Veřejná zakázka - „FN Brno - Parkovací dům v Dětské nemocnici - zhotovitel stavby“ - vysvětlení zadávací dokumentace č. 14

Zadavatel obdržel následující dotazy týkající se zakázky s názvem: FN Brno - Parkovací dům v Dětské nemocnici - zhotovitel stavby, ke kterým zadavatel poskytuje vysvětlení:

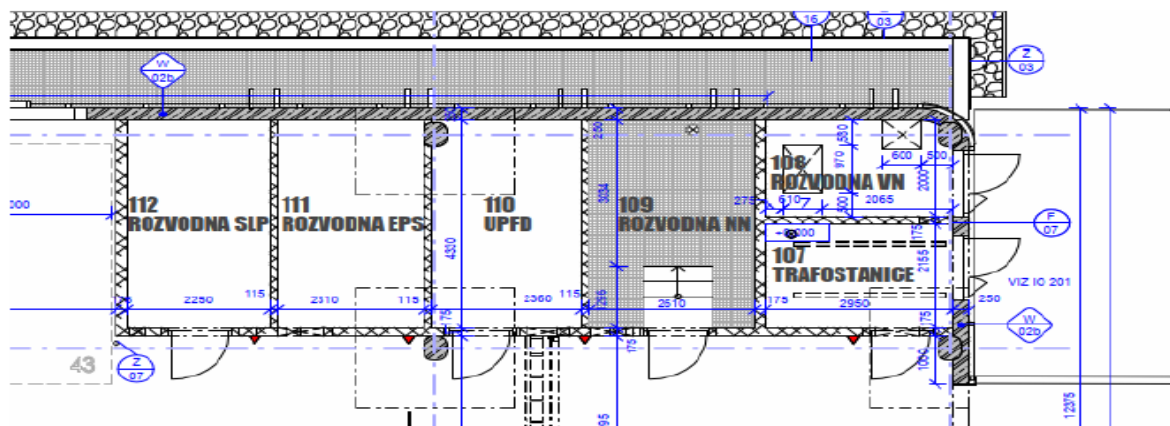
Prosíme o vysvětlení nesrovnalostí, dle výkresu ASŘ SO01-parkovací dům č. 102 (půdorys 1 NP) není do místnosti 111 rozvodna EPS přístup.

Do místnosti č. 111 budou osazeny stejné dveře jako D24. Zadavatel upravuje přílohu č. 1 zadávací dokumentace – projektovou dokumentaci – oprava výkresu č. 402a Výpis dveří tabulka, v části D, SO 01, D1.1 ASR Projektové dokumentace a oprava výkresu 102 Půdorys 1NP, v části D, SO 01, D1.1 ASR Projektové dokumentace. Aktuální znění přílohy č. 1 bude zveřejněno na profilu zadavatele zároveň s tímto vysvětlením.

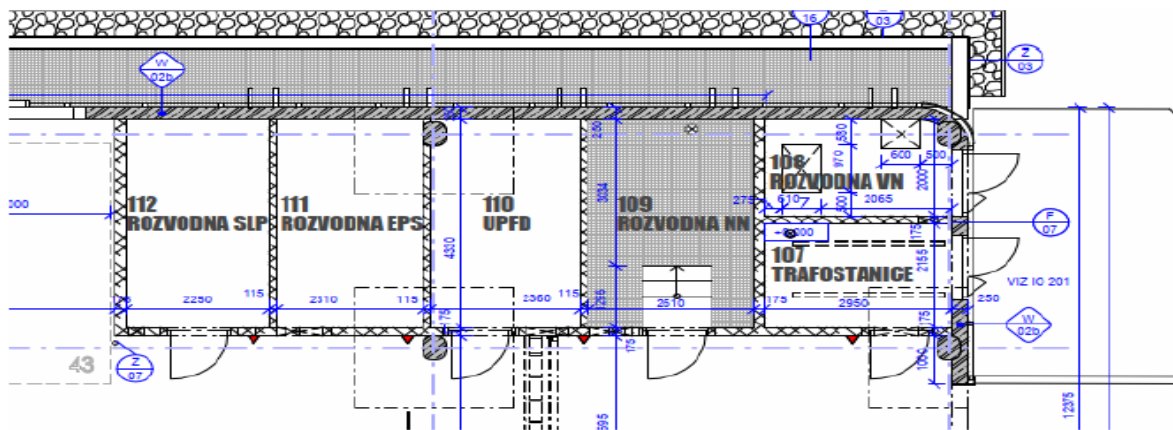
Prosíme o vysvětlení nesrovnalostí výšky otvoru pro OS04, dle půdorysu 2 NP je výška otvoru 2300, dle výpisu prvků je výška OS04 2750 mm

Platí výška dle výpisu – 2750 mm.

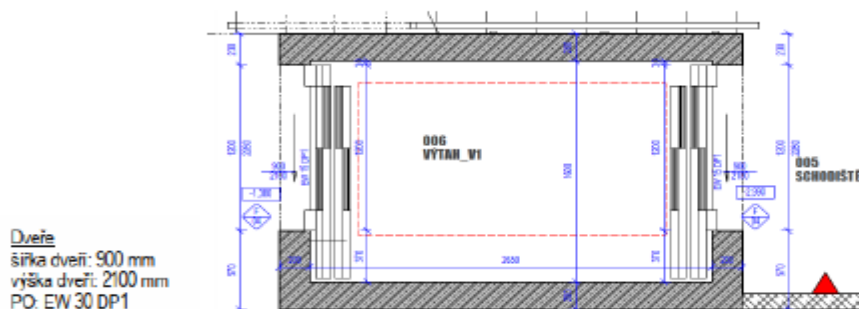
Prosíme o objasnění dle výpisu prvků nesrovnalost mezi půdorysem EW15 DP1 a poznámkou DVEŘE EW 30 DP1 , dle Pbř není požadavek na požární odolnost.

Platí informace uvedená v požárně bezpečnostním řešení.
